Saksframlegg

Saksnr.	Utval	Møtedato
007/22	Formannskapet	20.01.2022
003/22	Kommunestyret	17.02.2022

Vedtak om eitt-stegsløyve til grunnarbeid på gbnr. 431/2, 431/1, 431/11, 431/10 og 431/3, Engebø

Figur 4 Del av skredvoll plassert innanfor regulert veg, o_SKV. Grønt området er skredvoll og blå stiplt linja med raud markering er regulert veg, o_SKV.

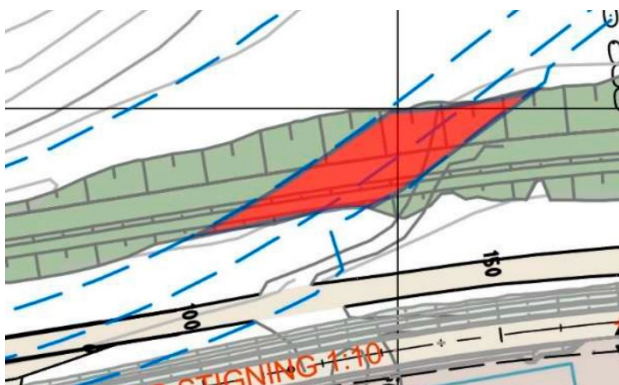
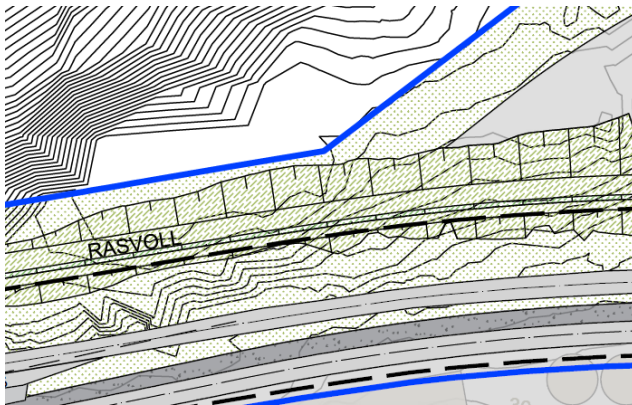
Det vert søkt om dispensasjon for plassering av skredvoll i regulert veg, o_SKV. Regulert veg o_SKV er det som vil bli den nye fylkesvegen (fv.611), sjå figur 2 som viser regulert veg o_SKV. I § 7.8 i føresegnene for reguleringsplanen så står det at føresegningsområde #8 gjeld for første byggesteg av BKB1. Det betyr at illustrasjonsplanen, som vist i figur 3, er plankartet som er gjeldande for tiltaka som det vert søkt om no. I denne illustrasjonsplanen ligg ikkje regulert veg, o_SKV, inne, og kjem difor ikkje i konflikt med omsøkt skredvoll.

Sjå på figur 4, det grønne området er planlagt skredvoll og den blå stipla linja med raud markering er den regulerte vegen, o_SKV. Sjå figur 5 som viser planlagt skredvoll i illustrasjonsplanen, her ligg ikkje den regulerte vegen o_SKV. Omsøkt skredvoll er difor i samsvar med illustrasjonsplanen og føresegna § 7.8, slik at det ikkje er naudsynt med dispensasjon.

Figur 8 Utsnitt av situasjonsplan, sjøutfylling

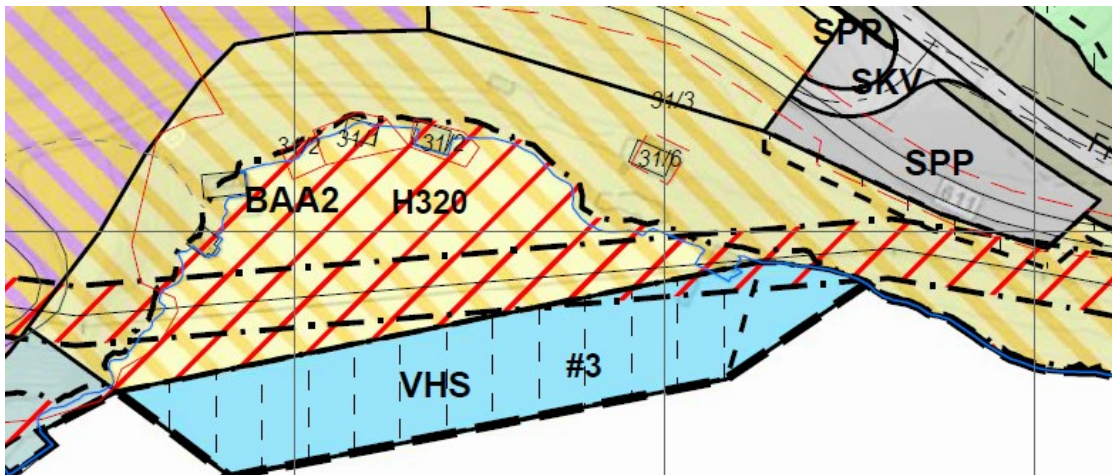
Sjøutfylling er i område BAA2 og VHS i reguleringsplanen. BAA2 er industri, lager og samferdsområde og vestre del av området skal fyllast opp og planerast med tanke på bruk til næringsverksemd, trafikkareal, lager og kaianlegg. VHS er hamneområde i sjø, her kan område nyttast til fylling under vatn ved oppbygging av landarealet i BAA2.

For området BAA2 så er det krav om at området skal ha planeringshøgde på minimum 4,0 meter. I søknaden kjem det fram at området skal ha ei kote +4 som er i samsvar med kravet.

Figur 10 Utsnitt frå situasjonsplan, skredvoll nord for fylkesvegen

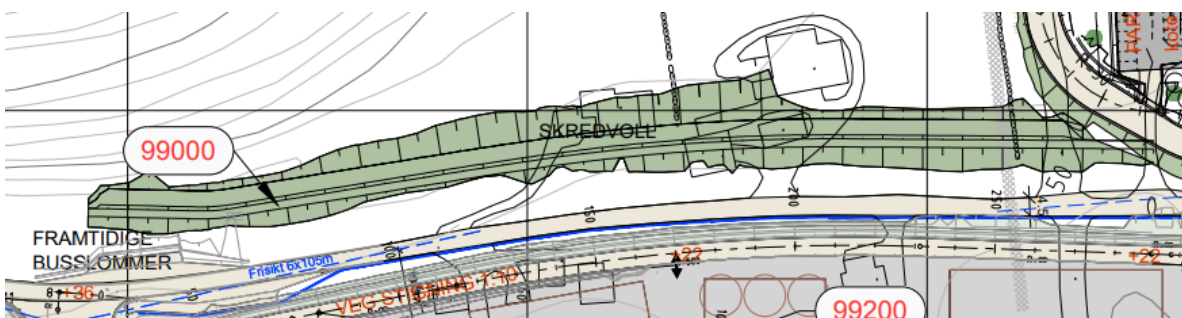
Planområdet ligg innanfor faresone for skred med årleg sannsyn 1/1000 og 1/5000 og det difor krav om skredsikring. I rapport datert 25.03.2021 for skredsikring av prosessområde er det gjort vurderingar for plassering av skredvollen for å sikre mot steinsprang. Planlagt plassering av skredvollen er i samsvar med rapporten.

Kommunen vil med heime i pbl kapittel 25 gjennomføre dokumenttilsyn av prosjektert arbeid. Kommunen ber om dokumentasjon på prosjektering av skredvollen.

Kommunen vil med heimel i pbl § 25-1 gjennomføre dokumenttilsyn av prosjektert arbeid. Kommunen ber om dokumentasjon på prosjektering av skredvoll. Frist for innsending av dokumentasjon vert sett til: **28.02.22**.
